voltalia

# Réponse à l'avis du MRAe

*Parc Solaire de Laussat, Mana*

5 octobre 2021

FIGURE 5 - ILLUSTRATION GLOBALE DU RELIEF DES PARCELLES (EXAGERATION VERTICALE = 5)

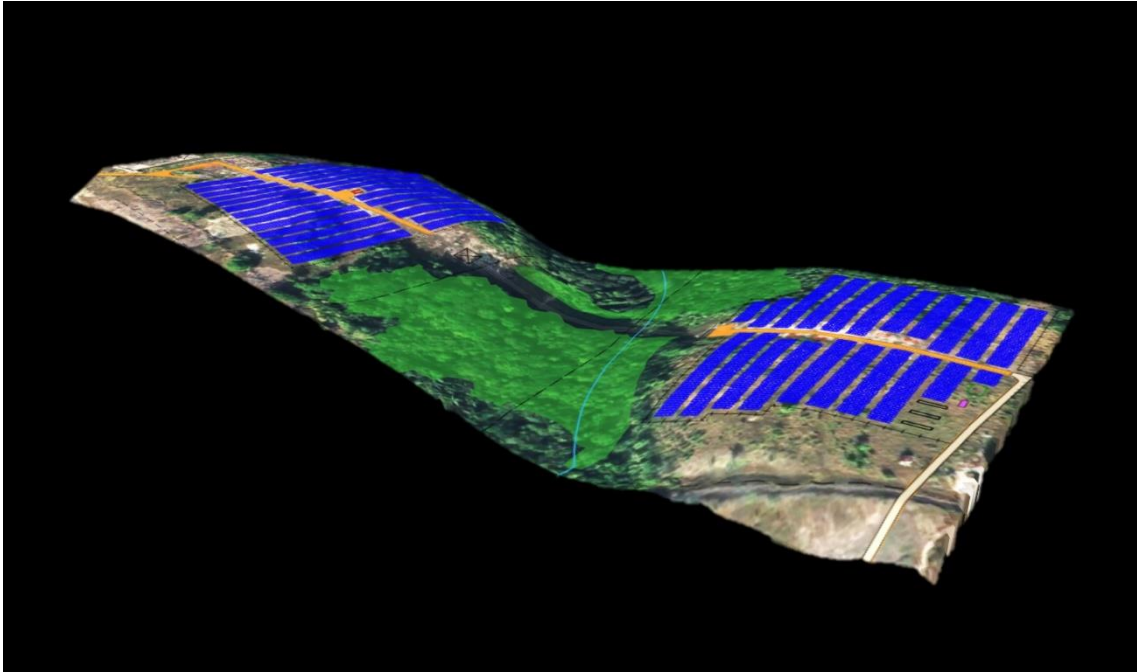
- **L'autorité environnementale juge les enjeux liés au paysage comme « insuffisamment traités, en ce qui concerne l'appréciation des impacts et les mesures de réduction de ceux-ci ».**
- **Elle recommande de prendre en compte les impacts cumulés du projet Mana 2 avec les projets connus du secteur pour l'appréciation des impacts sur le paysage, de développer et d'illustrer les mesures prévues de réduction de ces impacts.**

La situation pour le Parc Solaire de Laussat est ainsi différente de celle du Parc Sable Blanc. En effet, le parc est positionné sur un talus de quelques mètres par rapport à la route nationale si bien que l'impact paysager est limité à hauteur d'homme pour les usagers en provenance d'Iracoubo/Cayenne. Le Parc Sable Blanc est lui situé à hauteur de route. Une légère vallée se situe entre les deux parcs à l'emplacement de la crique. Ce relief est illustré par la Figure 5 où le relief obtenu par mesure LiDAR a été volontairement exagéré.

Le talus est présent au nord du parc solaire de Laussat jusqu'aux environs du futur accès puis diminue progressivement jusqu'à la crique tel que visible en Figure 6 et Figure 7.

FIGURE 11 – HABITATS, FLORE ET AVIFAUNE REMARQUABLES

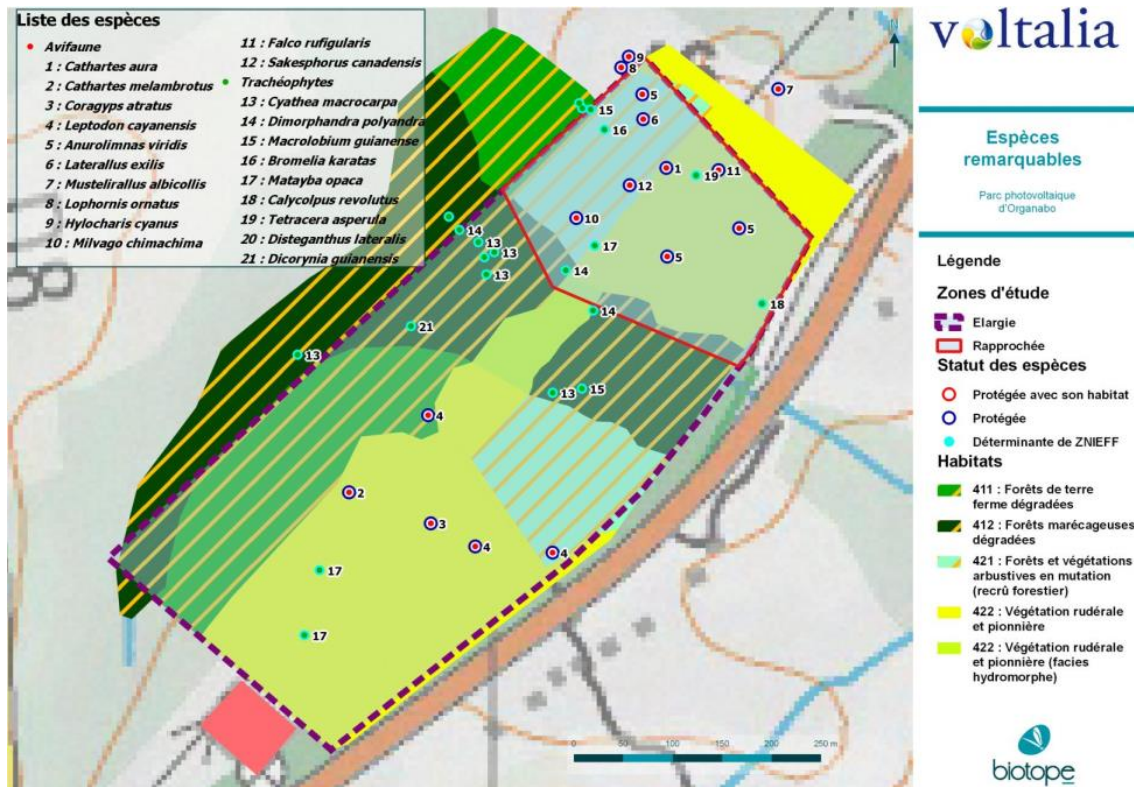
- *L'autorité environnementale recommande de compléter les informations sur les milieux naturels, la flore et la faune en précisant les méthodologies utilisées, en annexant les rapports à l'étude d'impact et en représentant cartographiquement la localisation des espèces remarquables, pour une meilleure information sur ces sujets*

Une note environnementale complémentaire non prise en compte dans l'étude d'impact a été réalisée par Biotope en mars 2018 (Annexe). Celle-ci apporte quelques compléments sur le milieu naturel et les espèces présentes. La Figure 11 indique les espèces rencontrées et leur localisation. Cette étude a permis de relever sur site les éléments suivants :

FIGURE 16 - TYPES DE SOLS SUR LE SITE

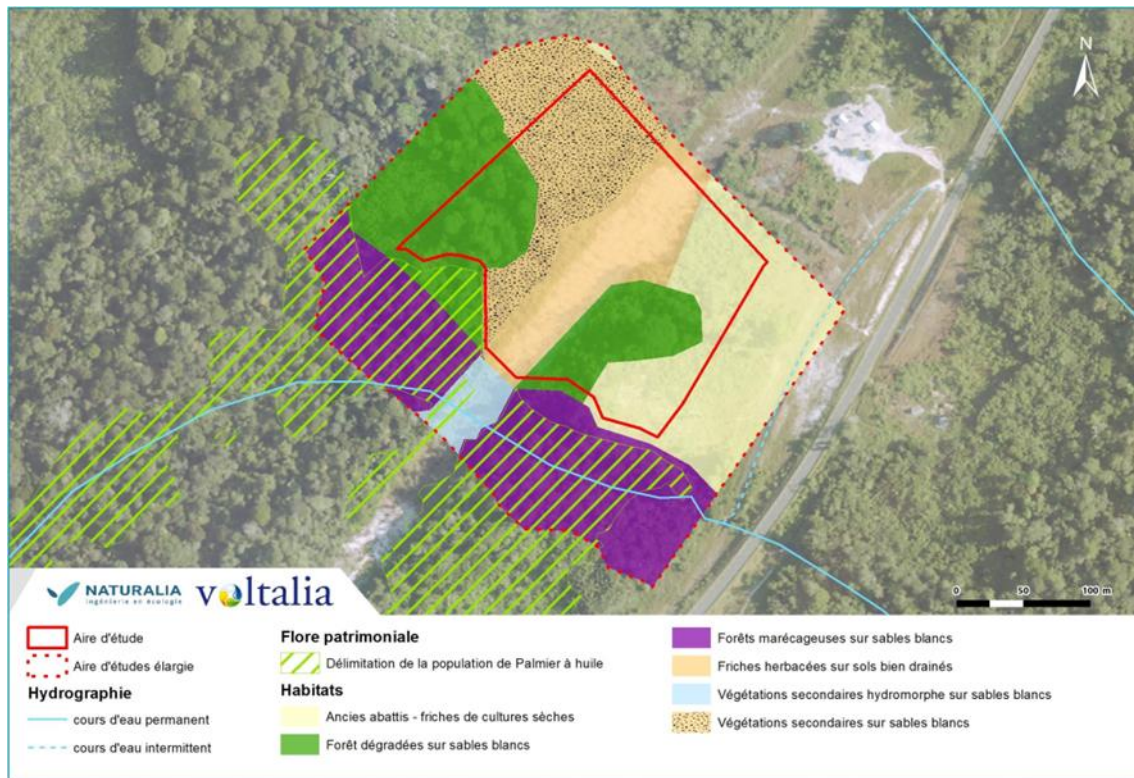
- **L'autorité environnementale recommande de compléter cet état initial en ce qui concerne les caractéristiques physico-chimiques et biologiques des cours d'eau longeant le site. Elle recommande de prendre en compte les risques de pollution par des matières en suspension et de proposer des mesures de réduction d'impact**

La Figure 16 présente les différents types de sols sur le site d'implantation :

Le terrain est situé sur un terrain de sable blanc bien drainé sur lequel le ruissellement est très limité.

FIGURE 18 - PISTES DU PROJET PARC SOLAIRE DE LAUSSAT

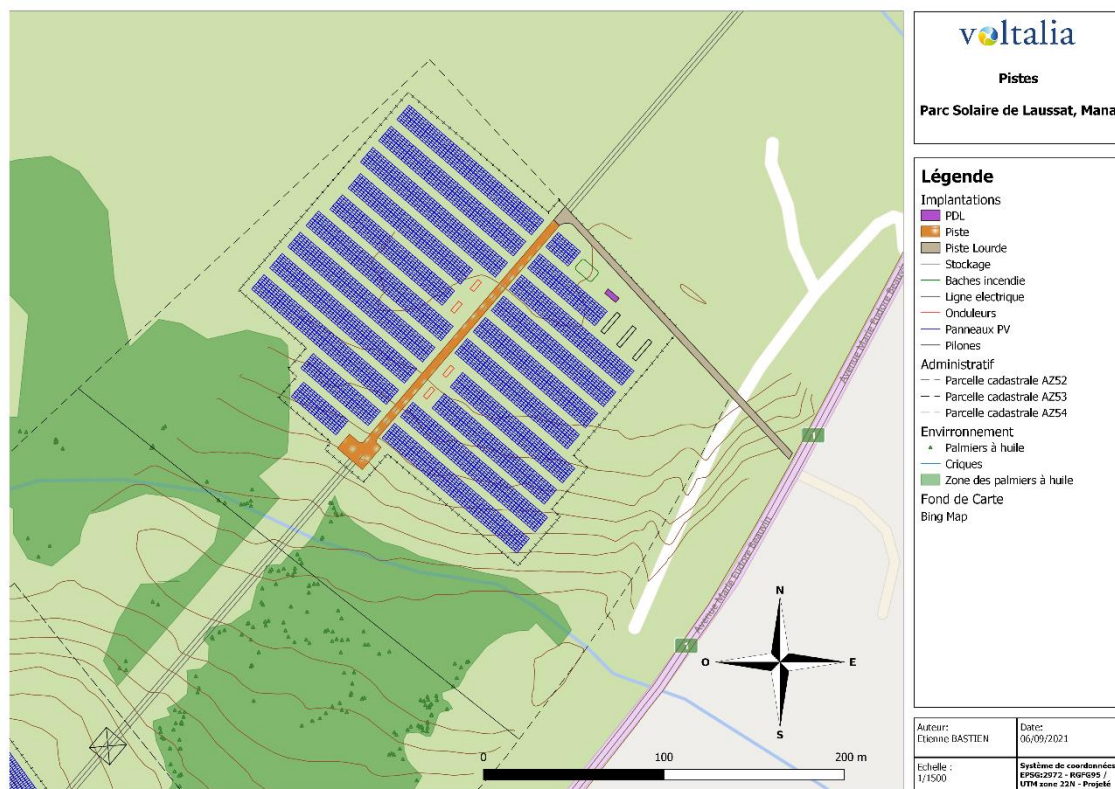
- **L’autorité environnementale recommande de présenter la réalisation de la piste de 180m, ses impacts ainsi que les mesures d’évitement et réduction des impact envisagées.**

La Figure 18 indique les segments de piste légères et pistes lourdes pour le projet de Parc Solaire de Laussat.
